Mission régionale d'autorité environnementale

**Avis délibéré de la mission régionale d'autorité
environnementale de Bretagne
sur le projet de parc éolien pour alimenter une
station de recharge ultra-rapide de véhicules
électriques à Guéhenno (56)**

n°017416/GUNENV

Figure 2 : Raccordement des éoliennes à la station de recharge ultra-rapide et au poste source de la Rabine (source : dossier)

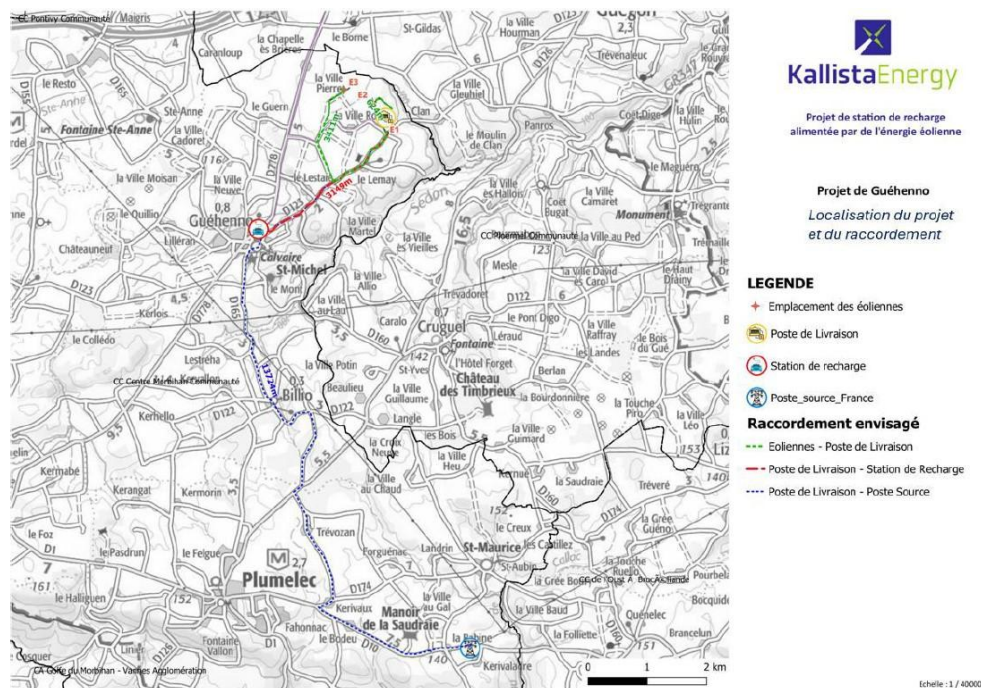
Le projet s'inscrit dans le cadre du déploiement d'un réseau de stations de recharge ultra-rapide pour véhicules électriques, à proximité des grands axes routiers nationaux. Cependant la station de recharge proprement dite reste évoquée à la marge dans le dossier. Ses caractéristiques sont très peu décrites, sa localisation ne semble pas encore connue. Les objectifs poursuivis en termes de nombre de véhicules rechargés, au regard des fréquentation des axes routiers, mériteraient d'être précisés. L'Ae rappelle que le périmètre de l'étude d'impact doit intégrer l'ensemble des composantes d'un projet. Le périmètre de projet doit donc être adapté en y intégrant la station de recharge des véhicules, indissociable de son système de production d'électricité.

L'Ae recommande de reprendre la démarche d'évaluation environnementale en intégrant la station de recharge au périmètre d'analyse, ce qui nécessite notamment une description complète de ses caractéristiques de fonctionnement et de sa localisation, une justification environnementale des choix effectués, une analyse des incidences directes et indirectes et la mise en œuvre, le cas échéant, de mesures d'évitement, de réduction voire de compensation des incidences.

Comme évoqué en **Erreur ! Source du renvoi introuvable.** le raccordement et la station de recharge ne peuvent être uniquement considérés comme des aménagements connexes au projet et doivent être inclus dans le périmètre de l'analyse des incidences. **Les effets induits par ce projet, notamment la construction et circulation de véhicules électriques méritent également une analyse.** Les incidences du raccordement externe (au poste source) sont succinctement évoquées. Le tracé théorique devrait limiter les incidences en l'absence de traversée de cours d'eau, de zonage écologique et du fait de la réutilisation des axes routiers existants.
